COMMISSION ROYALE DES MONUMENTS ET DES SITES  
KONINKLIJKE COMMISSIE VOOR MONUMENTEN EN LANDSCHAPPEN

N/Réf. : SJN20118\_712\_PUN      SAINT-JOSSE-TEN-NOODE. Rue Royale, 288 / rue de la Poste 38 –  
Gest. : GM/AE      Hôtel Boël (arch. M. Heyninx, 1913)  
V/Réf. : 2273-0045/05/2023-208P1 (= classé pour totalité, en ce compris les éléments de décor qui font  
Corr DPC: Amandine EVEN      partie intégrante du bien / autres constructions de la parcelle comprises  
NOVA : 14/PFU/1899564      dans sa ZP)  
Corr DU: C. BADELLA,      **PERMIS UNIQUE** : Restaurer, rénover et réaffecter un immeuble de  
F. EKILA      bureaux en établissement hôtelier et un commerce de type Horeca.  
Demande de BUP – DPC / BUP – DU du 04/08/2023

**Avis conforme de la CRMS**

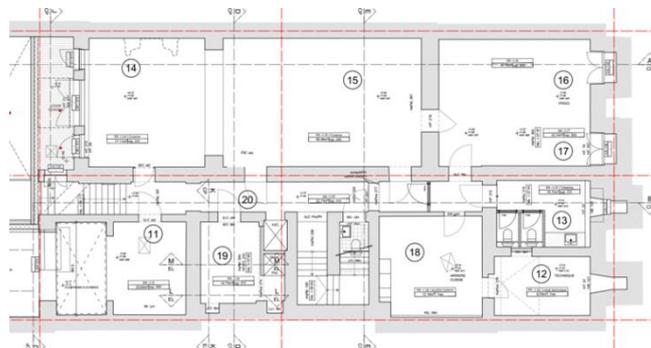
**Dès lors, la CRMS émet un avis conforme favorable sur le projet moyennant les conditions suivantes.**

*Photos montrant la présence de faïences murales dans les sous-sol et plan d'aménagement de ce niveau  
- doc. extr. du dossier de demande*

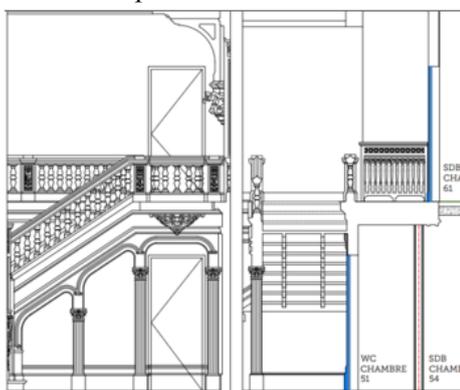
Dans son avis de principe la CRMS souscrivait à cet aménagement, car la nouvelle fonction permet de renouer avec l'affectation d'origine ayant disparue depuis les années 1950, au moment où les anciennes cuisines-caves ont été transformées en salle de projection. Une partie des décors d'origine en carreaux de faïence a vraisemblablement été conservée (comme le montre le reportage photographique joint au dossier). Le dossier ne dresse cependant pas l'inventaire complet de ces éléments et ne précise pas si ces finitions seront conservées/restaurées et intégrées dans le nouvel aménagement. **La CRMS demande de mieux documenter les éléments patrimoniaux et finitions toujours présents dans le sous-sol et de procéder au maximum à leur conservation/restauration. Une proposition concrète sera soumise à la DPC.**
